Städtebauliche Stellungnahme Wildermuthstraße

Städtebauliche Stellungnahme

Projekt: Wildermuthstraße Flurnr. 142, 142/2

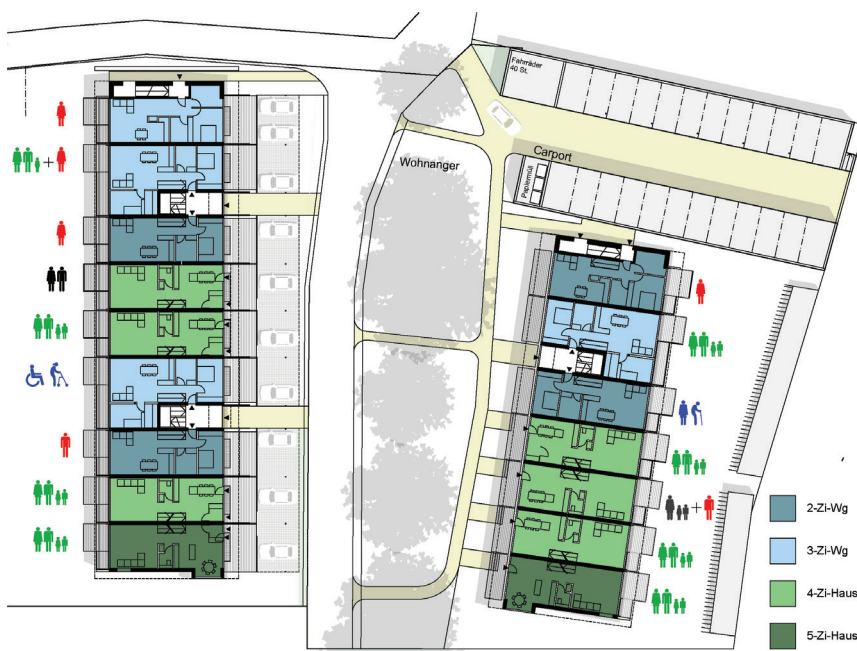
Erschließung über Hof, keine weitere Erschließung von N

keine weitere Bebauung; keine
„3. Reihe“

Mehrgenerationenwohnen
III Geschosse, kein ausgebautes Dach
III+D nur mit Dachflächenfenster

EFH
WH max. 7,20 m

Mehrgenerationenwohnen
III Geschosse, kein ausgebautes Dach
III+D nur mit Dachflächenfenster

kein weiteres EFH

Bestandsgebäude in Planung einbeziehen
Erhalt/Umbau/Erweiterung/Freiflächen
